REMODELACION DE LA PLANTA PROCESADORA DE FRUTAS Y VEGETALES, UBICADO EN EL CAMPUS DE LA UNIVERSIDAD NACIONAL DE AGRICULTURA, CATACAMAS, OLANCHO.

LPN-02-OBRAS-UNA-PINPROS-2017

RESPUESTAS Y ACLARACIONES No.02

IHS-2

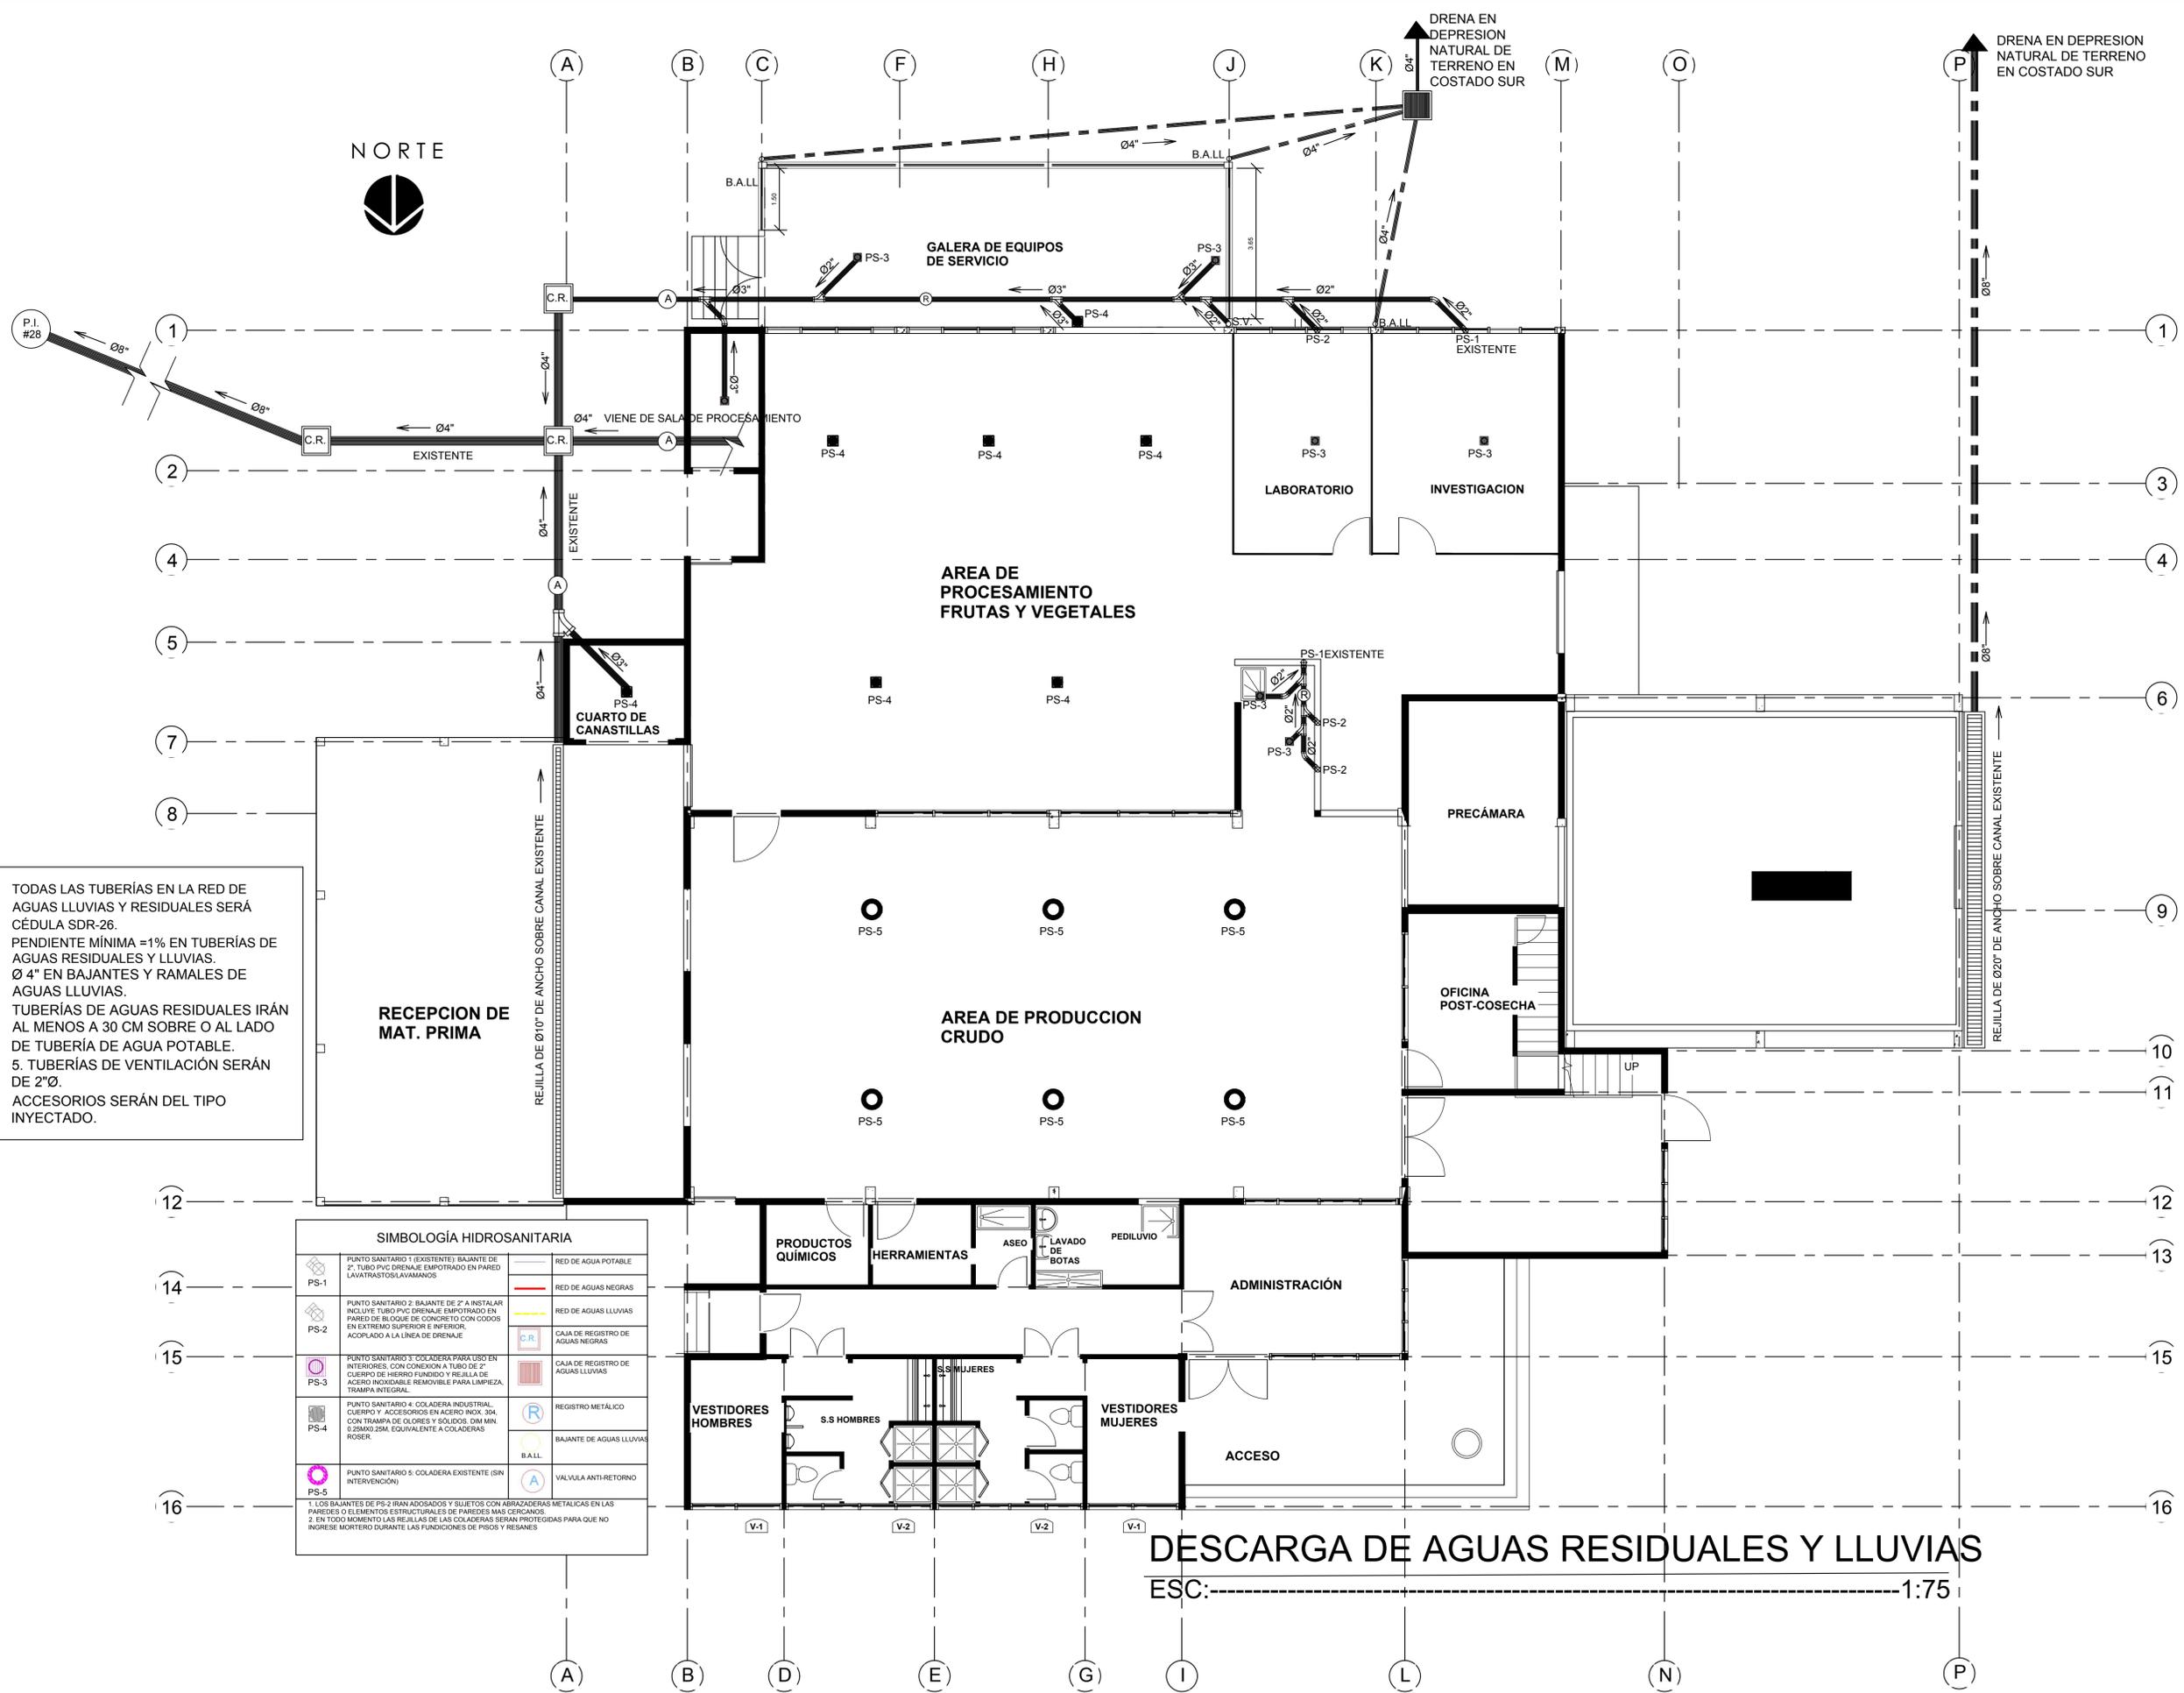
7.	10. Ítem 101, 102, 103 – Artefactos y Accesorios Sanitarios. Favor enviar imagen de sugerencia, dimensiones, detalle y ubicación de coladera. Esta coladera será colocada en piso nuevo o se tiene incluir rasurado, picado y resane del firme para colocar la nueva coladera?	R// Se corrige el Plano IHS-2 con cuadro de símbolos faltante, para mejor orientación de los oferentes. Las imágenes de referencia de las coladeras se encuentran en el juego de planos (Hoja DA-3). Las actividades de suministro e instalación de coladeras se ejecutarán en los puntos sanitarios indicados, retirando previamente las coladeras de hierro fundido existentes con la actividad No.6 Desmontaje de coladera de acero en piso, ésta última incluye el ranurado y picado del piso. También se ubicarán nuevas coladeras, ubicándolas correctamente previo a la fundición del firme en los puntos sanitarios indicados en Plano IHS-2 corregido.
